MEMORANDO
DRPM-0166-2022

ASUNTO: Remitimos el Informe Técnico de Evaluación No. DRPM-SEIA-007-30-05-2022

Por este medio, le remitimos el Informe Técnico de Evaluación No. DRPM-SEIA-007-30-05-2022, correspondiente al Estudio de Impacto Ambiental, Categoría II, del proyecto denominado **EMBARCADERO**, promovido por la sociedad **VATIKA, S.A.**, a desarrollarse en el corregimiento Juan Díaz, distrito y provincia de Panamá.

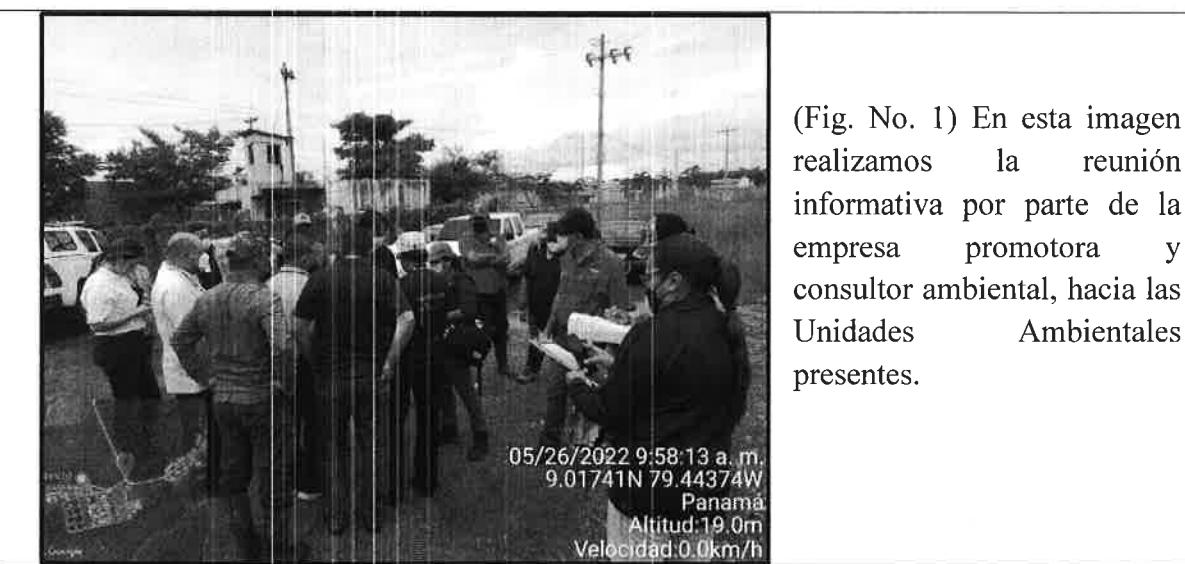
2. En el contenido 5.4.2.4 Nivelación y compactación del terreno (pág. 42-43).
 - a. Detallar y especificar la metodología empleada para los taludes, tomando en consideración que la terracería propuesta es de 6.50 m sobre el nivel del mar y las altitudes del terreno actualmente varía entre 3 msnm a 4 msnm.

- b. Presentar las medidas específicas para no alterar la dinámica del flujo de agua del manglar y evitar la posible contaminación por arrastre de sedimento, erosión hacia los manglares, evitar inundaciones, hundimiento de suelo.

(Fig. No. 5 y 6) En estas imágenes se observa las dos corrientes de agua que discurren hacia el manglar paralelo al Río Juan Díaz.

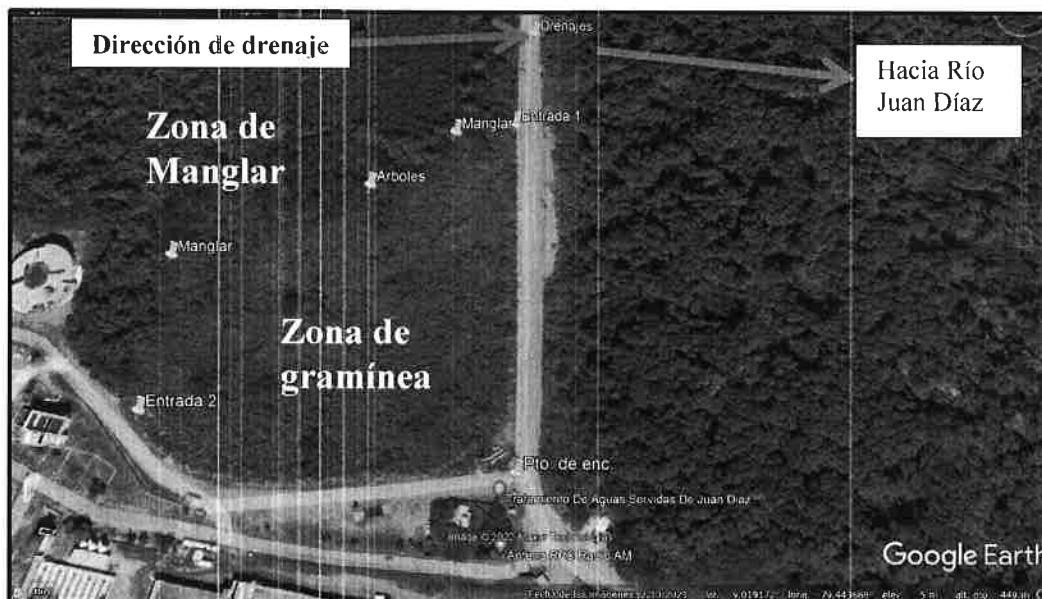
Además se visualizó dos corrientes de agua, cuyos cauces discurren desde el polígono del proyecto hacia la vía el embarcadero y posteriormente a la zona de manglar paralelo al Río Juan Díaz. (Visible en la Fig. No. 5 y 6) Una de las corrientes de agua presentó caudal con coloración cristalina; sin embargo, el otro corrientes de agua de coloración oscura y espumosa. (Visible en la Fig. No. 6)

- ❖ Se observó que actualmente el característico manglar y colindante al polígono del proyecto cuenta con su dinámica de flujos, el cual uno de los dos corrientes de agua presenta coloración oscura y espumosa y; sin embargo, al desarrollar el proyecto aportará sus aguas hacia el manglar pudiéndose incrementar la contaminación tanto del agua como de la posible afectación al manglar.
